Technical Bulletin

Verfahren zur Spannungseinstellung für PSA 2.0 HDI Motoren

GATES NUMMERN :	5524XS/K015524XS/K025524XS/KP15524XS/ KP25524XS
MARKE :	CITROEN, FIAT, PEUGEOT, SUZUKI
MODELL :	Verschiedene
MOTOR :	2.0 D
MOTORCODE :	DW10ATED, DW10BTED, W10CTED, DW10TD, RHV, RHX, RHZ

Abb. 2

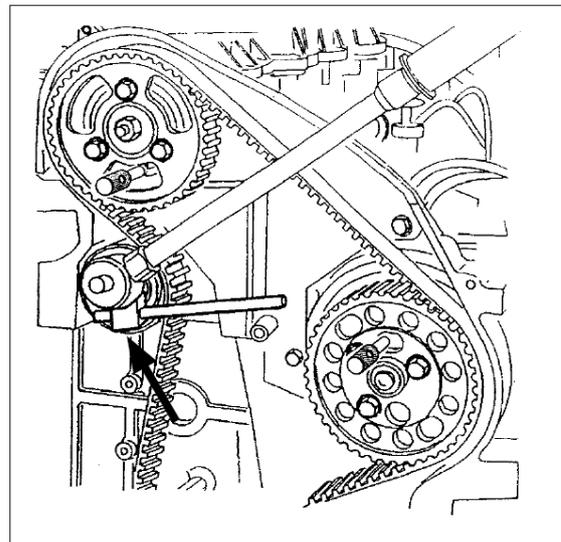
- Dieses Werkzeug wird benötigt, um die Spannrolle zu drehen und festzuhalten, während die Sicherungsschraube angezogen wird (25 Nm)(Abb. 2).

Abb. 3

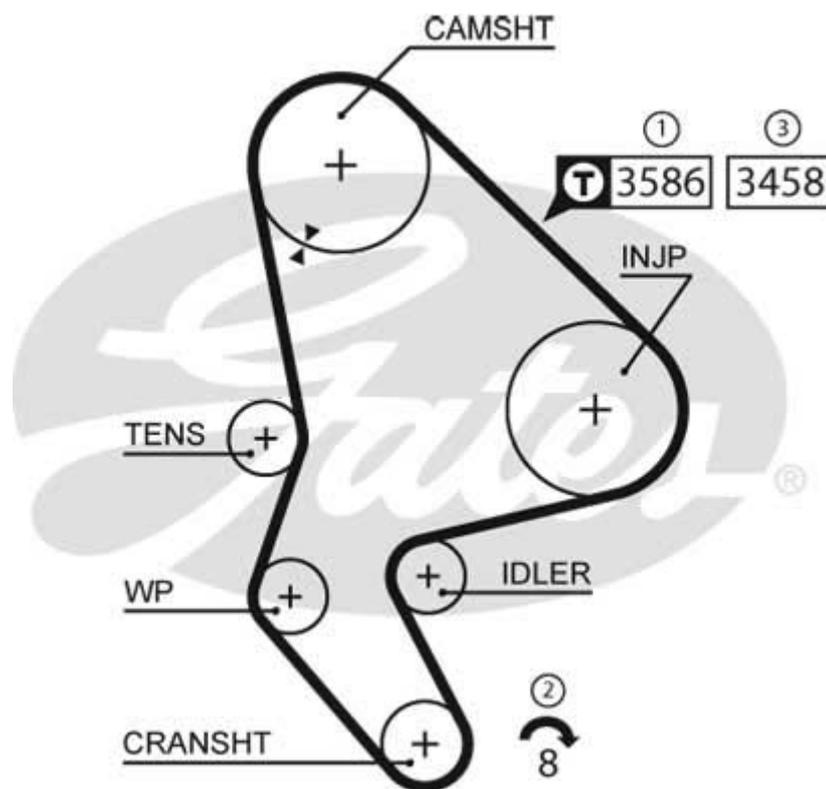
- ① - Anfänglich muss der Riemen mit einer über dem Normalwert liegenden Spannung (Vorspannung) eingebaut werden. Die Spannung wird mit einem Gates STT-1 Spannungstester im Bereich zwischen der Nockenwelle und der Einspritzpumpe gemessen. Geben Sie den Code 3586 ein
- ② - Die Kurbelwellenscheibe wird dann 8 Umdrehungen im Uhrzeigersinn gedreht
- ③ - Die Spannung wird dann auf den Endwert eingestellt, und der Wert wird nochmals mit dem STT-1 Spannungstester bestätigt. Geben Sie den Code 3458 ein

Das Verfahren wird anhand des PowerGrip® Kits und des Riemens wie in Abb. 3 veranschaulicht.
